改善箇所説明図

不具合の内容

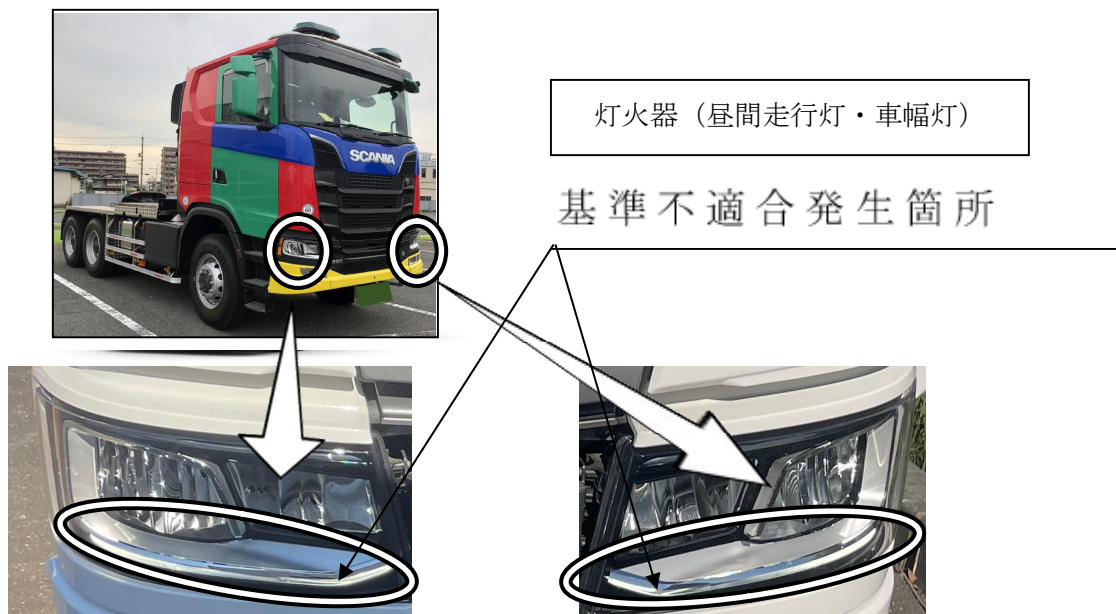
前照灯ユニットにおいて、設計検討が不十分なため、LED 構造自体で発生する熱の影響等により内部の構成部品が通常よりも早く劣化することがある。

そのため、連続使用により内部の構成部品が熱損し、昼間走行灯及び車幅灯の照度が低下して灯光の色が変化するおそれがある。

前照灯ユニット内部を点検し、構成部品が劣化している場合、前照灯ユニット一式交換。

前照灯ユニット内部を点検し、構成部品が劣化していない場合、内部の構成部品のみ対策品に交換する。

全車両、前照灯ユニット内部を点検し、昼間走行灯及び車幅灯の構成部品が劣化している場合は、当該ユニット一式を対策品に交換する。

劣化していない場合は内部の構成部品のみ対策品に交換する。
